Algemeen	
Wijzigingscode:	OG-VTW-142.4
Titel:	Ontwerpaanpassingen TIUHL a.g.v. menggranulaat GIT
Op verzoek van	<input checked="" type="checkbox"/> Opdrachtgever <input type="checkbox"/> Opdrachtnemer <input type="checkbox"/> Aanspraak op kostenvergoeding en/of termijnsverlenging
Versie:	A
Datum:	11-04-2018
Status:	Definitief
Opgesteld door:	
Werkzaam bij:	BAM Infra

Wijziging volgt uit:  
 AFW-1142 Menggranulaat om poeren van GIT (werkhypothese XLVIII)

SCHETS (zie VTW)
------------------

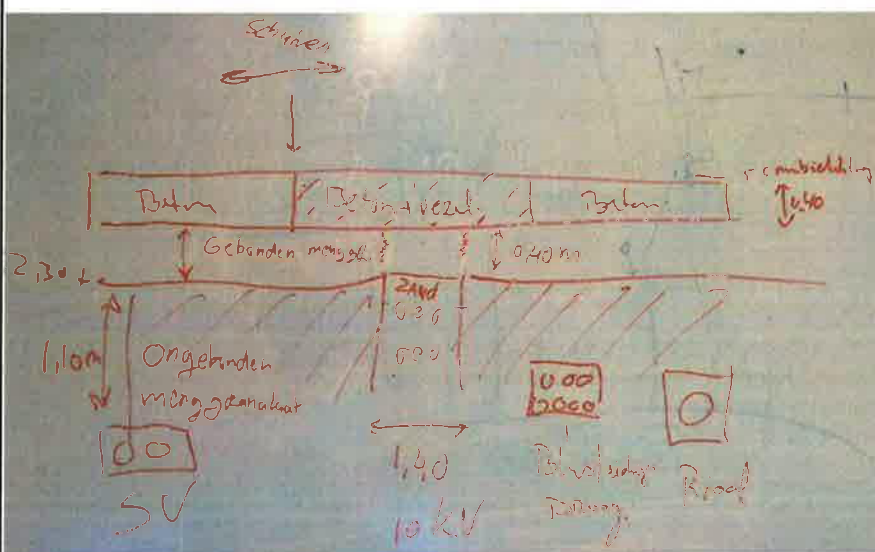
- Verwerken van de 1 meter menggranulaat in het ontwerp van BAM.
- Het herberekenen en indien nodig het aanpassen (wapenen/ vezelbeton toepassen?) van de ongewapende betonnen spoorconstructie over de in zand liggende K&L (derden) stroken (zie onderstaande principe tekening)

- Verwerken van de 1 meter menggranulaat in het ontwerp van BAM.
- Het herberekenen en indien nodig het aanpassen (wapenen/ vezelbeton toepassen?) van de ongewapende betonnen spoorconstructie over de in zand liggende K&L (derden) stroken (zie onderstaande principe tekening)
